**INFORME DE HITO DE CONTROL**  
**N° 039-2021-OCI/0353-SCC**

**EJECUCIÓN DE LA OBRA “MEJORAMIENTO INTEGRAL Y  
SUSTENTABLE DE LOS SERVICIOS DE TRANSPORTE  
PÚBLICO EN LA CIUDAD DE AREQUIPA, PROVINCIA DE  
AREQUIPA – AREQUIPA, CORRESPONDIENTE AL  
COMPONENTE N.º 01: ADECUADO MANTENIMIENTO Y  
MOBILIARIO URBANO, ACTIVIDAD N.º 03: INVOLUCRA LA  
CONSTRUCCIÓN DE PARADEROS”**

**HITO DE CONTROL N° 2: VALORIZACIONES DE OBRA  
Nos 3 Y 4**

IMAGEN N° 2  
PLANOS DEL EXPEDIENTE TÉCNICO – PARADERO N° 39 AVENIDA PERÚ

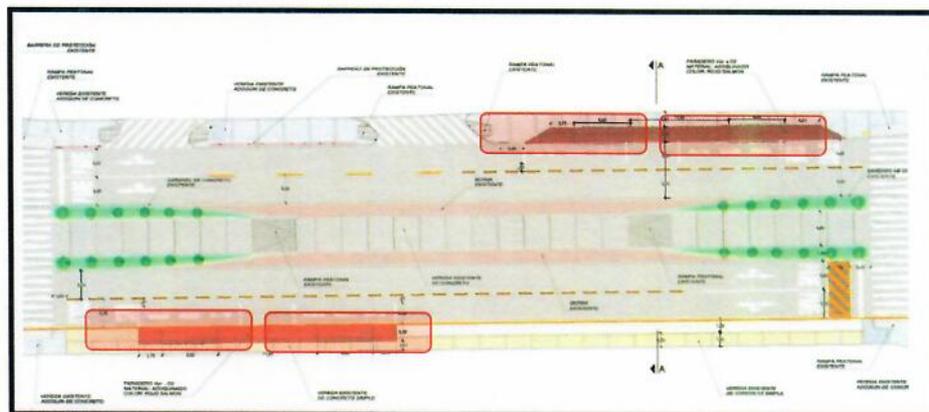
De otro lado, es importante mencionar que los planos del expediente técnico "P – Propuesta planimetría P-39B", "SH – Señalización horizontal SH-39B" y "SV – Señalización vertical SV-39B" contemplan que los cuatro (4) paraderos de la avenida Perú (altura del centro comercial La Isla), sean instalados conforme a lo indicado en el Texto Único Ordenado del Reglamento Nacional de Tránsito – Código de Tránsito, esto es, en el carril derecho de la vía y en el sentido de la circulación, como se muestra en las siguientes imágenes:

Sin embargo, como se ha evidenciado en las imágenes de la visita a obra (Imagen n.° 1), en el paradero n.° 39, los cuatro (4) paraderos de la avenida Perú (altura del centro comercial La Isla), fueron instalados en la berma central, contraviniendo lo dispuesto en el expediente técnico y la normativa aplicable, generando que estos no sean utilizados por los usuarios del transporte público, incumpliendo de esta manera la finalidad de concepción.

IMAGEN N° 3  
ALCORQUES METÁLICOS AVENIDA AVIACIÓN

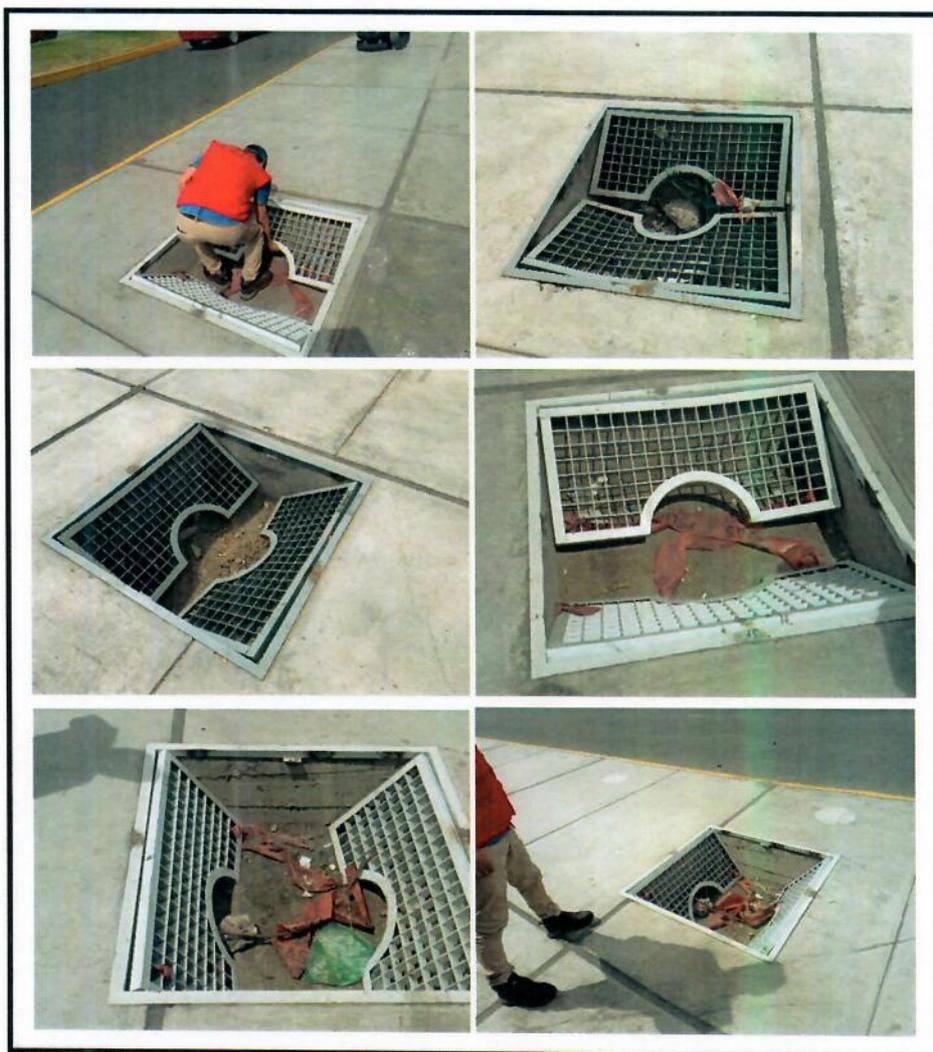
De otro lado, de la visita a la obra efectuada el 12 de noviembre de 2021, también se pudo constatar que en el paradero n.º 1, los topes de puertas de los alcorques<sup>4</sup> metálicos de la avenida Aviación (altura de la vía de evitamiento) del distrito de Cerro Colorado, no han sido ejecutados en cumplimiento a las dimensiones estipuladas en los planos del expediente técnico, lo que ha generado que los topes de puerta se quiebren y los alcorques metálicos se desplomen, además de generar un peligro latente a los peatones, como se muestra en las siguientes imágenes:

**IMAGEN N° 4**  
**DETALLES DE ALCORQUE METÁLICO**

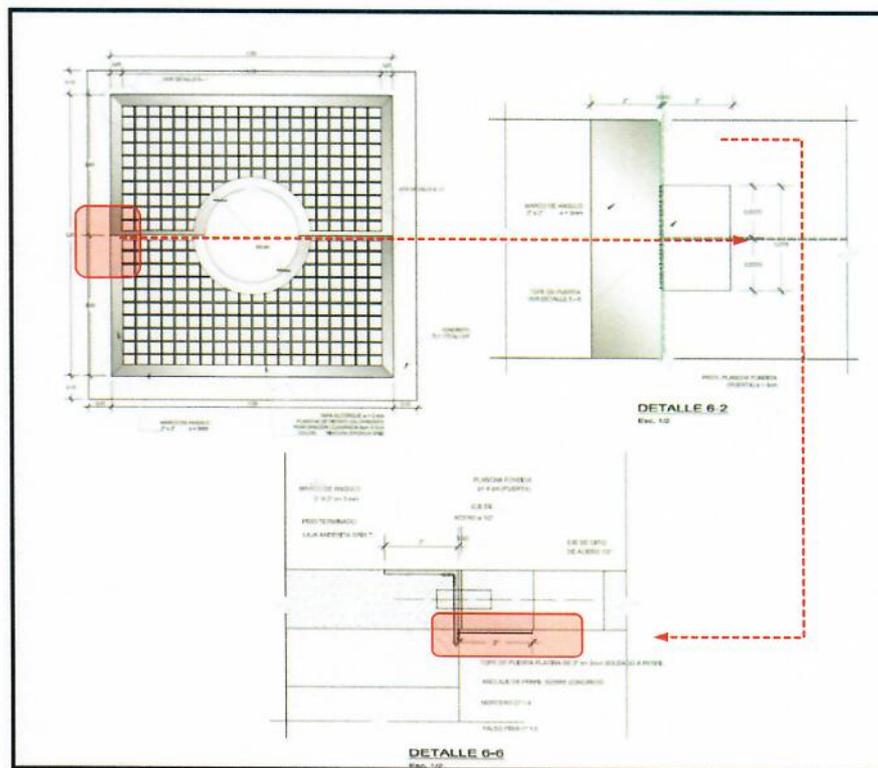
Según la descripción de los trabajos a realizar, contemplados en las especificaciones técnicas del expediente técnico, la partida "Instalación de alcorque en jardineras" debería ser instalada según el detalle indicado en los planos y deberían ser fabricados según sus planos de detalles. En ese sentido, según el plano "Detalles generales D4, D5, D6, lámina D-02" del expediente técnico, los topes de puertas de los alcorques metálicos deberán ser en platina de 2 pulgadas, espesor de 3 mm soldado a perfil, longitud de 7,50 cm y un ancho de 2 pulgadas (5,08 cm); sin embargo, las dimensiones de los topes de puertas de los alcorques metálicos instalados son menores a lo dispuesto en el plano de detalles, como se muestra a continuación:

De las dimensiones obtenidas en la visita de campo, se tiene para el tope de puerta una longitud de 7,00 cm y un ancho de 1,30 cm, como se muestra en la siguiente imagen:

IMAGEN N° 9  
PLANO DE DETALLES DE BASE DE COLUMNAS DE PARADEROS

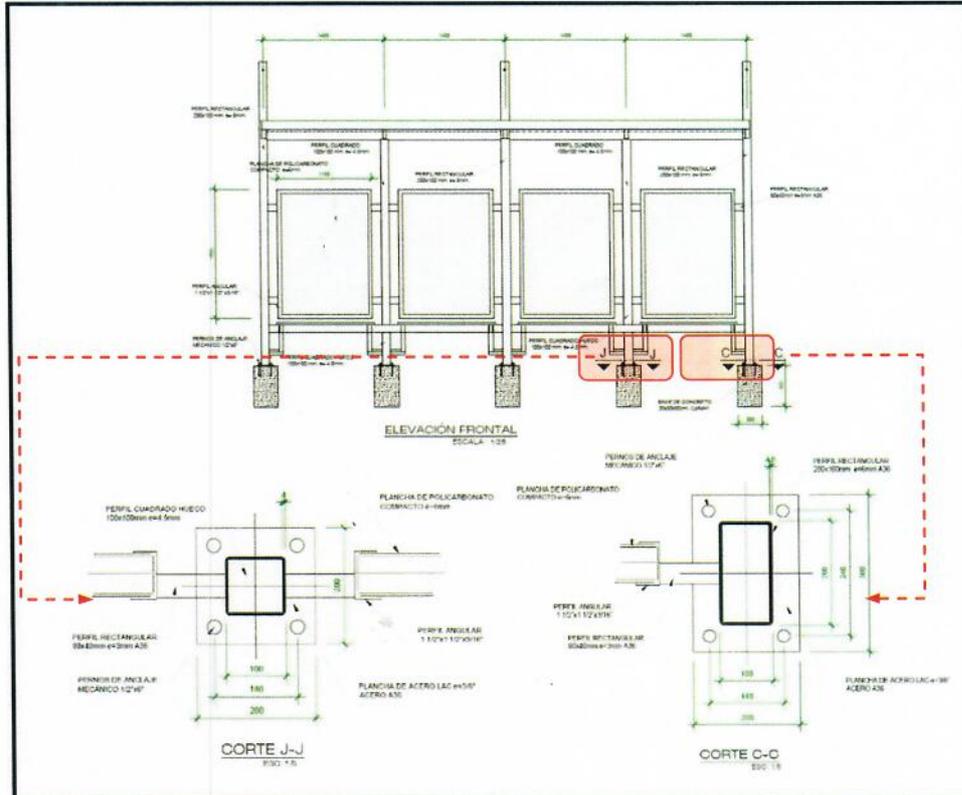
También se ha evidenciado, en la visita del 12 de noviembre de 2021, que el paradero n.º 28 ubicado en la avenida Arequipa del distrito de Alto Selva Alegre, carece de la totalidad de los pernos de anclaje que se señala en el plano "Detalle estructural de mobiliario típico – paraderos lámina D-07" del expediente técnico, pues en este plano se consideró colocar cuatro (4) pernos de anclaje mecánico de ½" x 6" por cada columna de soporte del paradero, tal como se muestra a continuación:

IMAGEN N° 10  
BASE DE COLUMNAS DE PARADEROS

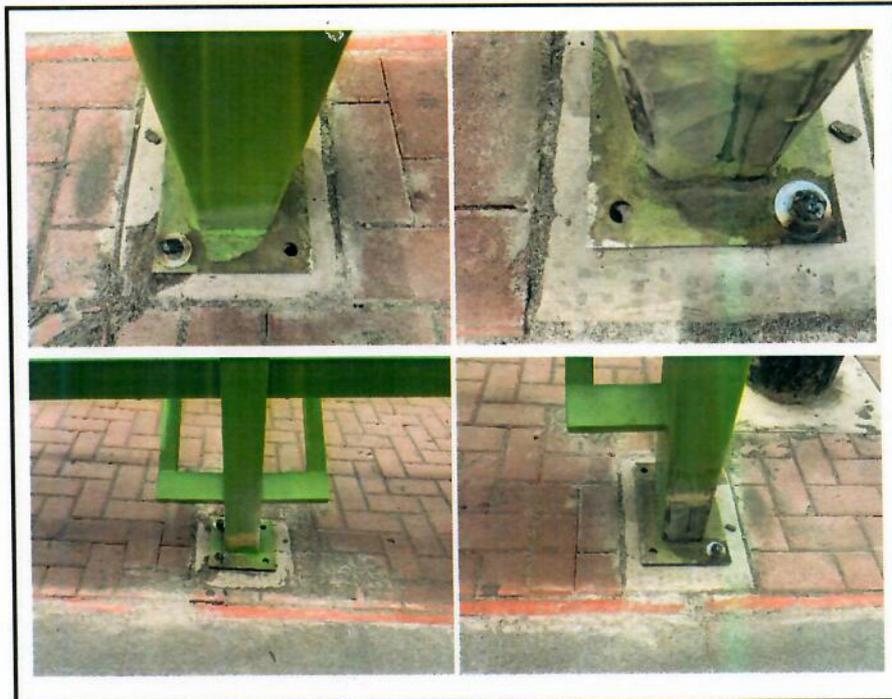
Sin embargo, como se puede apreciar en las imágenes siguientes, las bases metálicas de las columnas de los paraderos instalados en la avenida Arequipa, no cuenta con los pernos de anclaje mecánico completos, siendo que solo se han instalado dos (2) de los cuatro (4) pernos considerados en los planos de detalles, tal como se muestra en la imagen siguiente:

Lo cual podría generar el riesgo de que las bases de las columnas no se encuentren fijadas correctamente a las superficies de soporte, ocasionando el colapso prematuro de los paraderos.

IMAGEN N° 11  
PLANO DE DETALLES DE BASE DE COLUMNAS DE PARADEROS

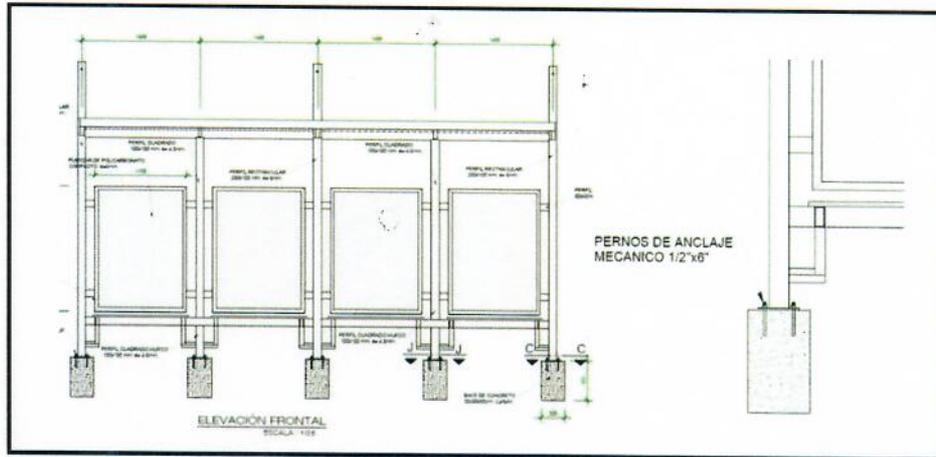
Así también se ha identificado, en la visita del 12 de noviembre de 2021, que las bases de las columnas del paradero n.º 45 en la avenida Salaverry (altura del parque Rotary) distrito de Socabaya, no se encuentran apoyadas en el piso de soporte, como se indica en el plano "Detalle estructural de mobiliario típico – paraderos lámina D-07" del expediente técnico, de acuerdo a la imagen siguiente:

Por el contrario, las bases de las columnas de los paraderos la avenida Salaverry (altura del parque Rotary) se encuentran apoyadas solo en los pernos de anclaje, como se muestra a continuación:

Siendo que, al encontrarse apoyadas solo en los pernos de anclaje y no en el piso de soporte, se genera el riesgo de colapso prematuro de la estructura.
